AMT DER BURGENLÄNDISCHEN LANDESREGIERUNG
Landesamtsdirektion

Zahl: LAD-727/203-1988

Entwurf einer 15. StVO-Novelle;
 Stellungnahme.

A

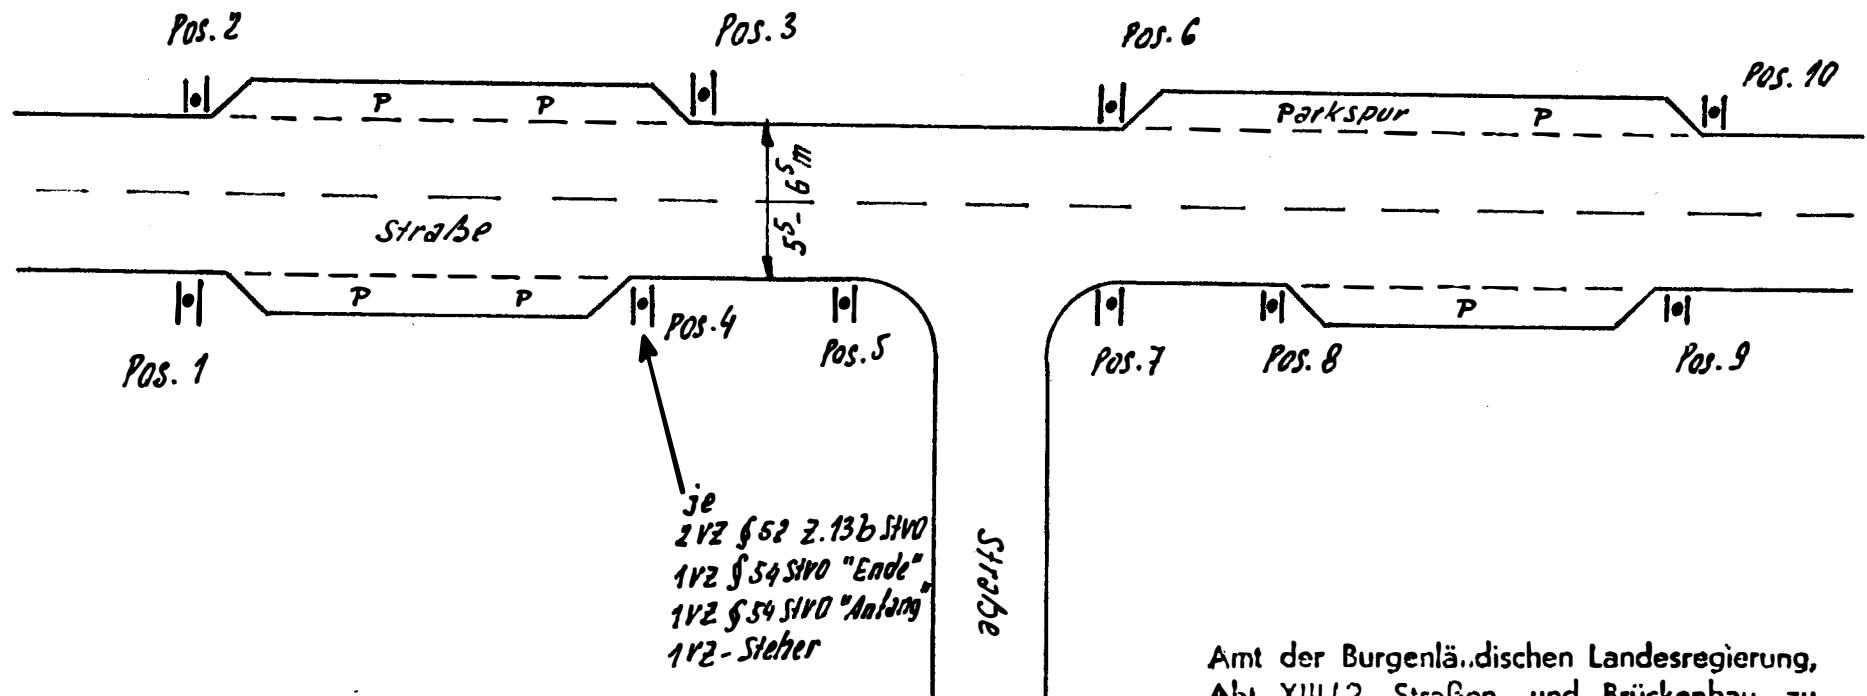
Dadurch bedingt, kommt es nunmehr zur Aufstellung eines sogenannten "Schilderwaldes", um die verordneten Halte- und Parkverbotsbereiche dem Verkehrsteilnehmer entsprechend in der Natur auch kundzumachen. Diese derzeit gehandhabte Kundmachung wird in beiliegender Schemaskizze A) schematisch dargestellt.

Wie der Vergleich zeigt, werden im gegenständlichen dargestellten Beispiel bei der derzeitig gehandhabten herkömmlichen Kundmachungsart (Schemaskizze A) 20 Stk. VZ gem. § 52, Ziff. 13b, StVO, 20 Stk. VZ gem. § 54 StVO und 10 Stk. VZ-Steher benötigt; während bei einer Beschilderung, wie hier vorgeschlagen (Schema-

B

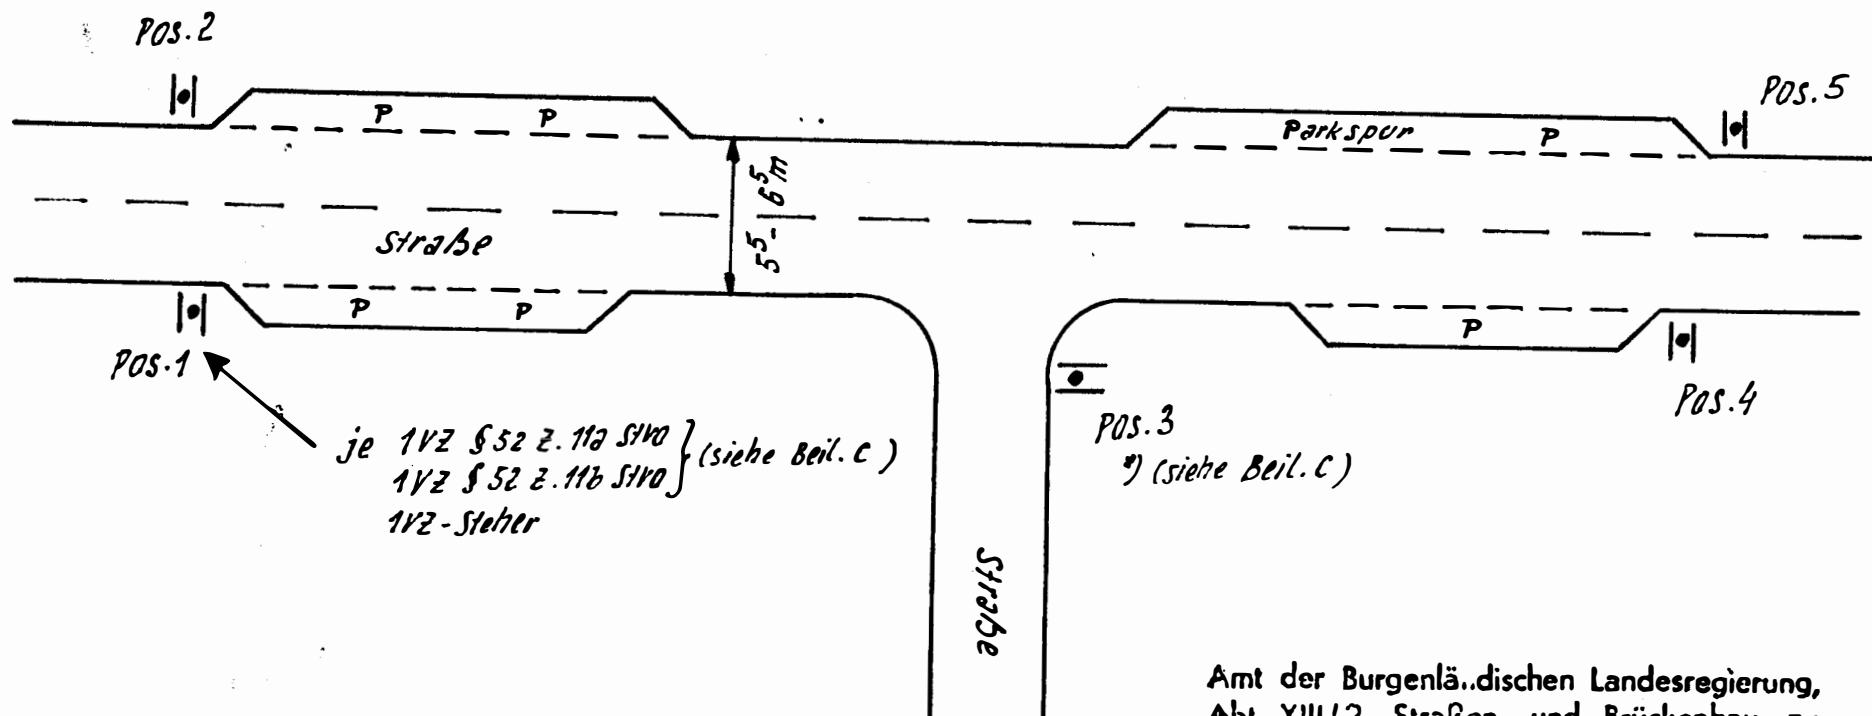
Mit den in der gegenständlichen StVO-Novelle vorgesehenen Verkehrszeichen gem. § 52, Ziff. 11a bzw. 11b zeichnet sich nun eine weit kostengünstigere Möglichkeit der Kundmachung verordneter Halte- bzw. Parkverbotsbereiche ab (siehe in diesem Zusammenhang Schemaskizzen B und C).

skizze B) lediglich 10 Stk. VZ gem. § 52, Ziff. 11a und 11b und 5 Verkehrszeichensteher benötigt würden.

Im letzteren Fall wäre demnach eine Einsparung von bis zu 70 % zu erzielen, abgesehen von der damit gleichzeitig zu erreichenden Minimierung eines sich auf das Ortsbild nachteilig auswirkenden "Schilderwaldes".

Es wird somit angeregt, die Möglichkeit einer Kombination von VZ gem. § 52, Ziff. 13b StVO mit dem neuen VZ gem. § 52, Ziff. 11a bzw. 11b der gegenständlichen StVO-Novelle – allenfalls eine Ergänzung des § 54 durch eine derartige Zusatztafel – zu überprüfen.
